## 973 500 051 0 Instrucciones de instalación

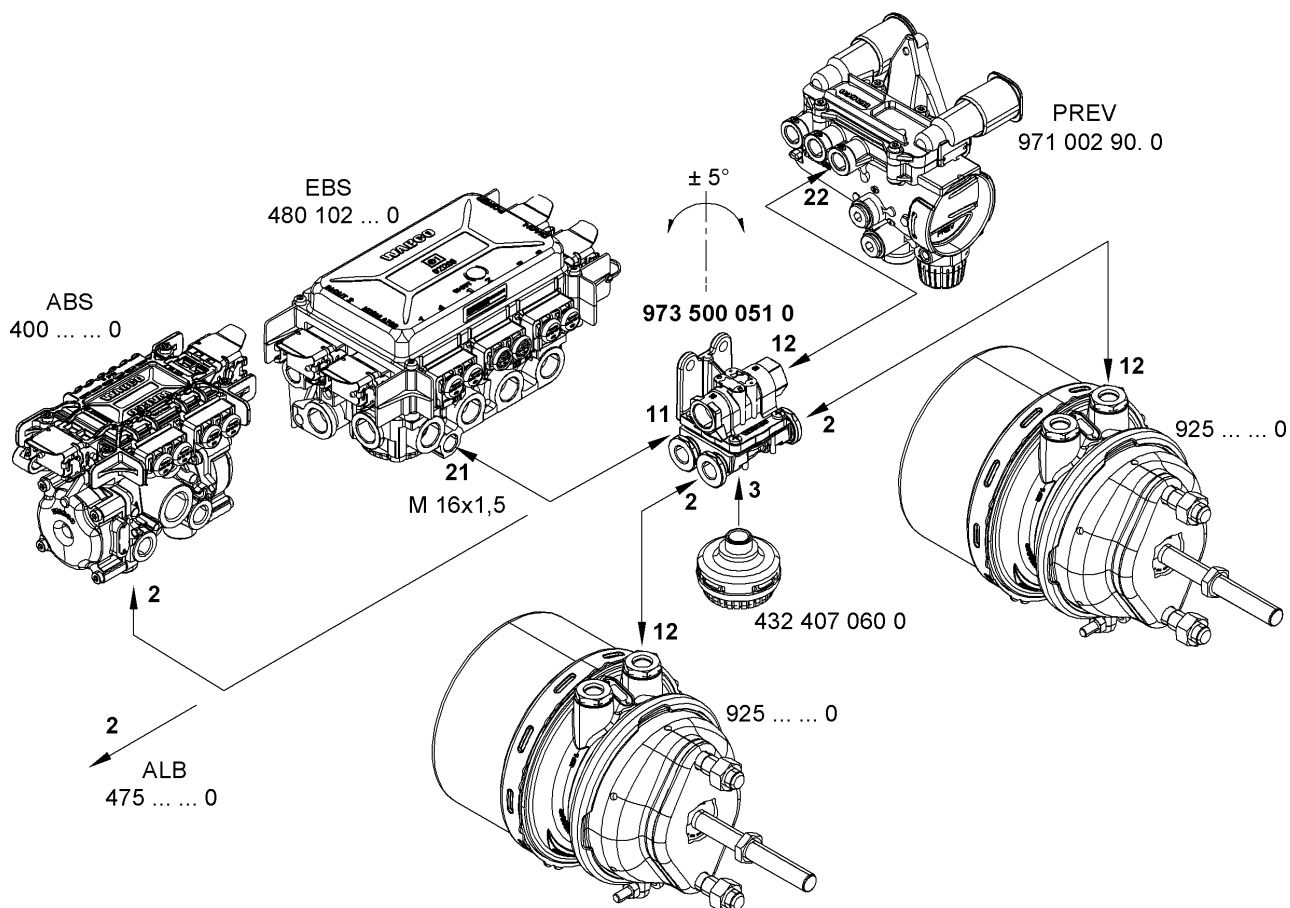
Al sustituir o incorporar la válvula de desfrenado rápido 973 500 051 0, a partir de la semana de producción 11/06 debe seguirse la asignación de conexiones de 11 y 12 tal y como se muestra en la imagen.

Esto se debe a la existencia de una modificación constructiva que fija los émbolos interiores a una posición final fijada. Si se confunden las conexiones puede producirse un escape de aire en la salida de los moduladores ABS ó EBS o en la válvula ALB. Esto puede desembocar en un fallo del dispositivo.

La posición de instalación de la válvula de desfrenado rápido es la que se observa en la fotografía.

Máxima desviación respecto del eje vertical:  $\pm 5^\circ$ .
